Arbetskyddsstyrelsens handledning för ackrediterade kontroll- och certifieringsorgan		Ackr.omr.	Nr.
			12	2
		Rev.	Sid.	
			1	
Handläggare	Styrelsens ärende	Hänvisning	Datum	
Anders Åsén	530 TM 3707/95	Startpaket	1996-06-04

BILLYFT - MUTTERBROTTSBRYTARE

Fabrikat Kumbruch

Typ KHP-S

Mutterbrottsbrytare, funktion

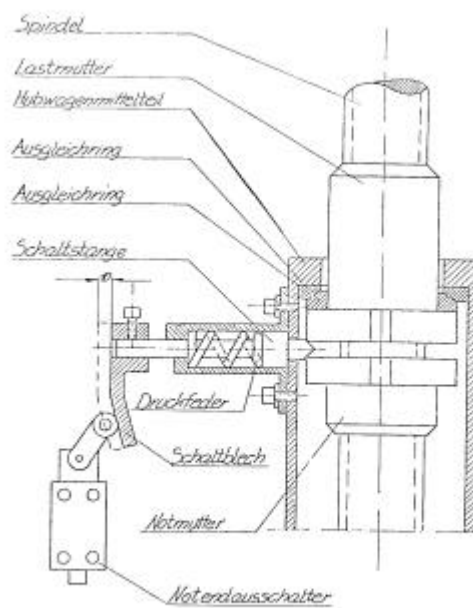
Vid ett bärmutterhaveri på ovan nämnda typ av billyft faller lyftvagn och bärmutter ned på säkerhets-muttern. En axel med kilformig ände (Schaltstange, se figur sid 2) kommer då att påverkas och rör sig cirka 10 mm ut. Mutterbrottsbrytaren aktiveras då lyften körs till sitt nedre gränsläge.

Ingreppet av den kilformiga delen har i några fall varit 2 - 3 mm. Förskjutningen blir så liten att säker brytning vid mutterbrott ej är möjlig.

I samband med besiktning är det viktigt att kontrollera att förskjutningen blir tillräcklig för att påverka mutterbrottsbrytaren.
